3” Geklemmte Widdop Absperrklappe

Teilenummer : 368/7000B

Figure 1

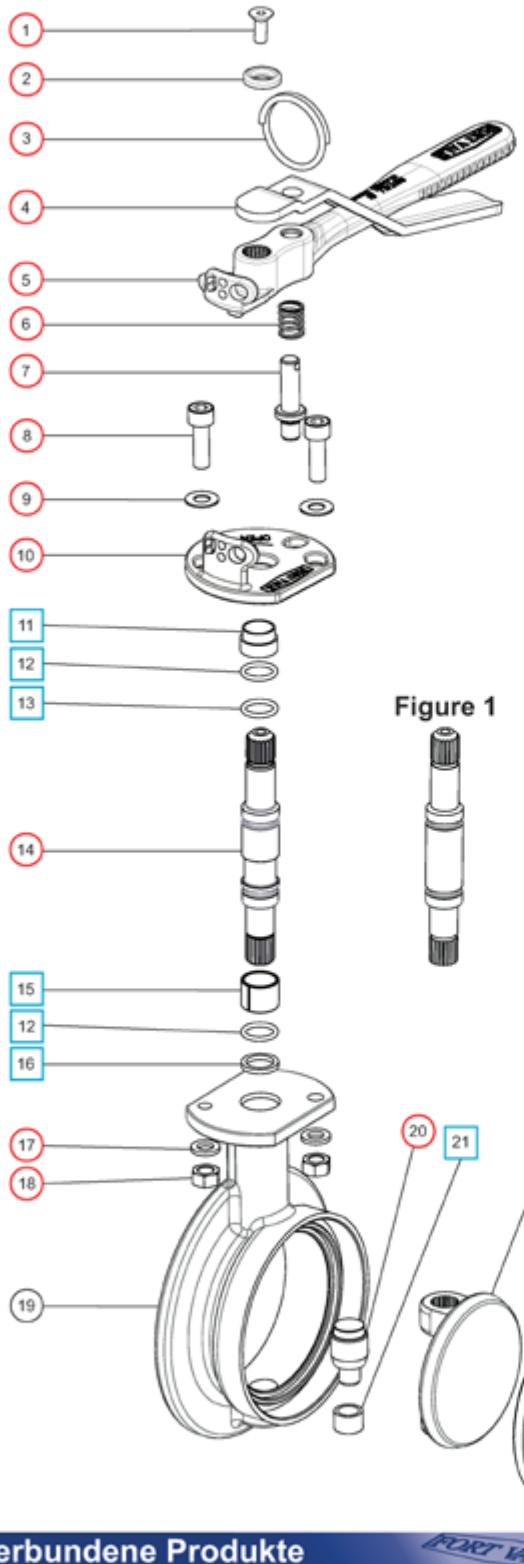
Notiz : Modifizierte Spindel (14) geteiltes Lager [15] sind in allen Absperrklappen verbaut, die nach November 2011 hergestellt sind. (siehe Einzelteildarstellung)
Vor dem genannten Datum wurde kein Lager in der Spindel verwendet (siehe **Figure 1**).
368/00SK is für beide Sindel typen geeignet.
